CONTRATO DE PRESTACIÓN DE SERVICIOS PROFESIONALES NO. CO1.PCCNTR.8316517 DEL 2025

EVIDENCIAS INFORME NO. 11

3.7.1._Revisión_inicial_señalética_Fontanar

Observaciones señalética Fontanar del Rio — Resumir este correo electrónico

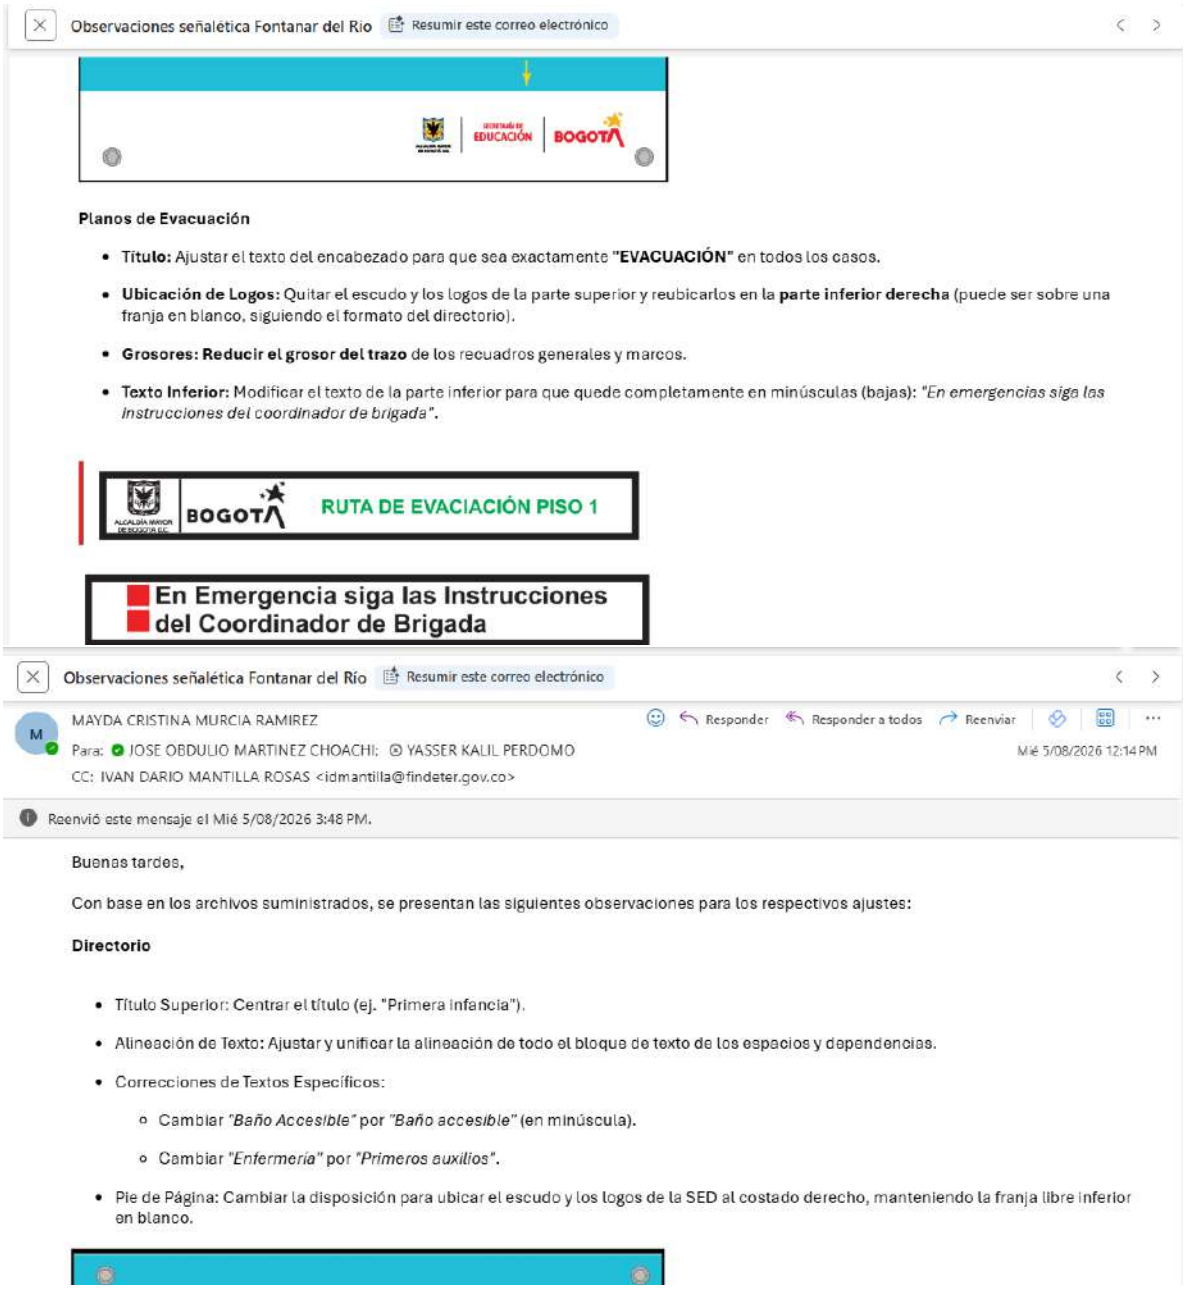
- **Título:** Ajustar el texto del encabezado para que sea exactamente **"EVACUACIÓN"** en todos los casos.
- **Ubicación de Logos:** Quitar el escudo y los logos de la parte superior y reubicarlos en la **parte inferior derecha** (puede ser sobre una franja en blanco, siguiendo el formato del directorio).
- **Grosores: Reducir el grosor del trazo** de los recuadros generales y marcos.
- **Texto Inferior:** Modificar el texto de la parte inferior para que quede completamente en minúsculas (bajas): *"En emergencias siga las instrucciones del coordinador de brigada"*.

- Título Superior: Centrar el título (ej. "Primera Infancia").
- Alineación de Texto: Ajustar y unificar la alineación de todo el bloque de texto de los espacios y dependencias.
- Correcciones de Textos Específicos:
  - Cambiar *"Baño Accesible"* por *"Baño accesible"* (en minúscula).
  - Cambiar *"Enfermería"* por *"Primeros auxilios"*.
- Pie de Página: Cambiar la disposición para ubicar el escudo y los logos de la SED al costado derecho, manteniendo la franja libre inferior en blanco.
